Modification n°2 du Plan Local d'Urbanisme et habitat de la Communauté de Communes Rumilly Terre de Savoie

RAPPORT D'ENQUETE

Enquête publique du 14 mars au 14 avril 2024

Jean CAVERO, commissaire enquêteur

Plan du dossier d'enquête publique

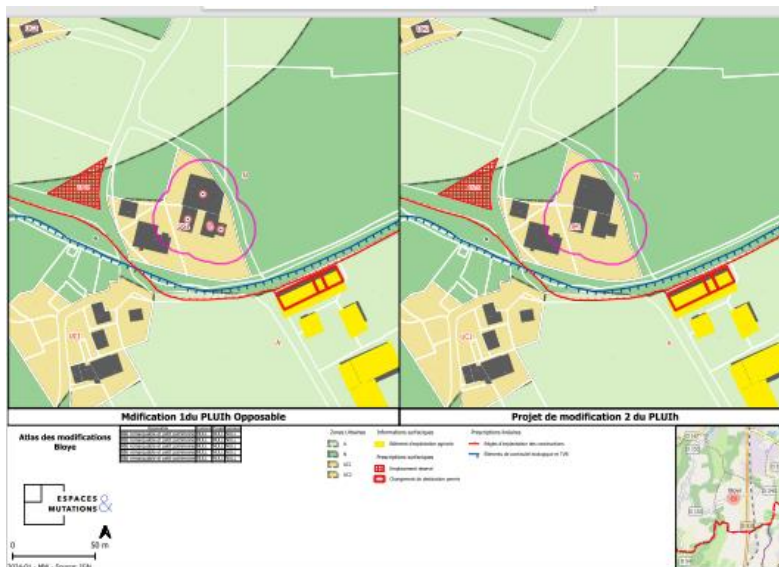
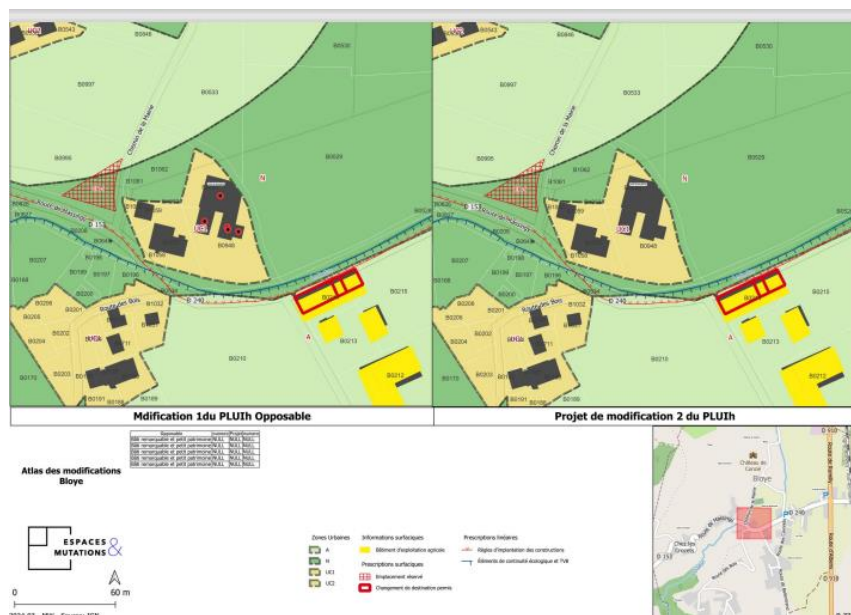
Comme je l'ai dit par ailleurs dans ce rapport au 5.2.1 dans mes questions, les plans utilisés ne permettent pas une information facile des citoyens dans la mesure où ils ne comportent pas de références cadastrales, de noms voirie ou de lieux dits.

A ma demande, la chargée de mission urbanisme m'a fourni un jeu de plans sous forme dématérialisée qui comportait les références cadastrales des parcelles et quelques noms de voies ;

Le maître d'ouvrage a répondu ceci dans son mémoire en réponse « Le dossier d'approbation comprendra bien les plans d'ensemble commune par commune en intégrant les évolutions apportées par la modification n°2. Ces plans remplaceront donc les extraits « avant/après » du dossier d'enquête publique »

VERSIONNEX p. 90 0 91

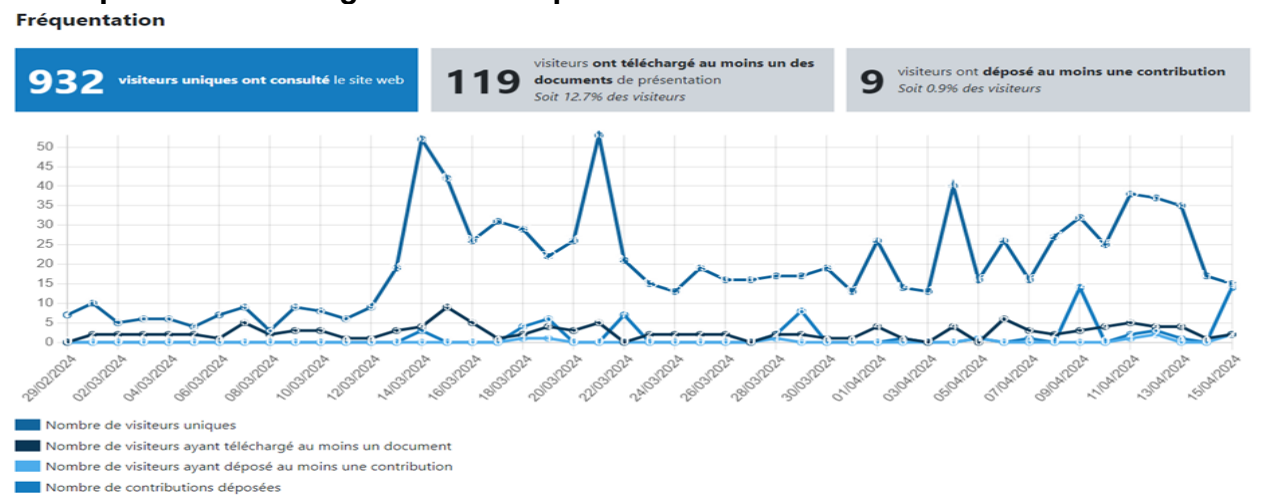
Le nombre de création de pastilles bâtiment traditionnel d'intérêt des communes de THUSY et de SALES est conséquent.

5-2-1 le règlement graphique.

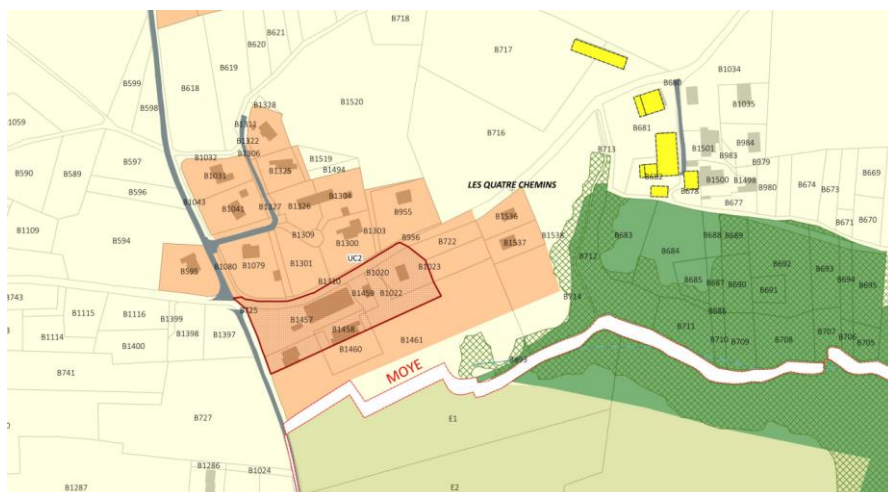
Les 91 plans contenus dans le dossier soumis à l'enquête sont peu pratiques. Ils ne comportent ni référence cadastrale des parcelles, ni indication des lieux dits, ni noms de voirie, ni noms de cours d'eau. Nous savons par le cartouche à quelle commune ils s'appliquent, mais, alors que la modification concerne un territoire de 17 communes, cela représente une perte de temps en recherches. A ma demande la communauté de communes m'a adressé sous forme dématérialisée des plans avec référence cadastrale des parcelles et quelques noms de voies. C'est mieux mais insuffisant.

Par ailleurs ce sont des extraits de plan relatifs uniquement aux modifications portées par la modification n°2. Il est nécessaire pour une approche plus globale de se connecter sur le site de la CCRTS au règlement graphique opposable après la modification n°1.
